# 改善箇所説明図

## 改善措置の内容

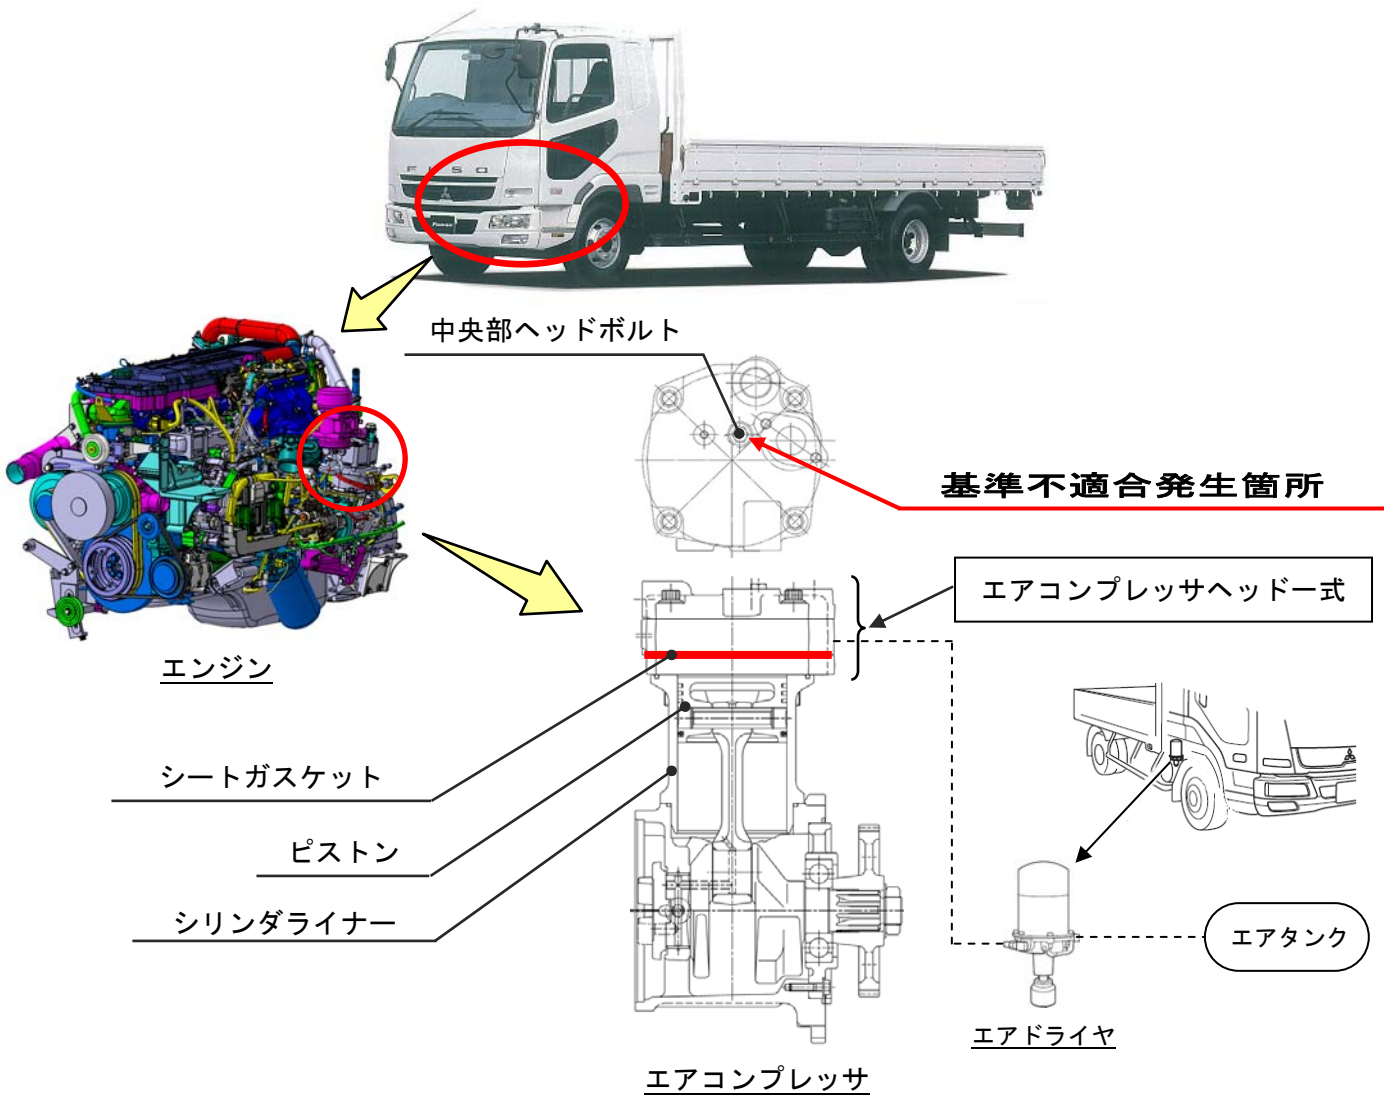
中型トラックと大・中型バスにおいて、エアコンプレッサの中央部ヘッドボルトの締付トルクが不足しているため、ピストンの往復運動による圧力振動でシートガスケット（エアコンプレッサ内の冷却水通路とエア通路の気密性を保つもの）に亀裂が発生するものがある。そのため、冷却水がエア通路に浸入し、

- ① エア圧送時に配管を伝わり、エアドライヤ（圧縮空気中の水分や油分を取り除くもの）から排出され、冷却水が減少することで警告灯が点灯し、そのままの状態で使用を続けると、エンジンの出力が制限される。
- ② エア圧縮時の熱により冷却水が乾燥し、結晶化して生成された固形物が吸排気バルブに付着することで、吸入または圧送されるエアが減少するため、エア圧が低下することで警報ブザーが鳴るとともに警告灯が点灯し、そのままの状態で使用を続けると、十分なエア圧が確保できなくなりブレーキ機能に影響を及ぼし、路上故障に至るおそれがある。

全車両、エアコンプレッサヘッド一式を対策品と交換するとともに以下の改善措置を実施する。

- ・当該ヘッドのエア通路に冷却水の浸入が認められたものは、エアコンプレッサのピストンとシリンダライナーを新品に交換し、エアドライヤのオーバーホールを実施する。
- ・エア系統を点検し、冷却水の混入が認められたものはエア系統を清掃し、不具合が生じた部品を新品に交換する。

注：□は、交換する部品を示す。
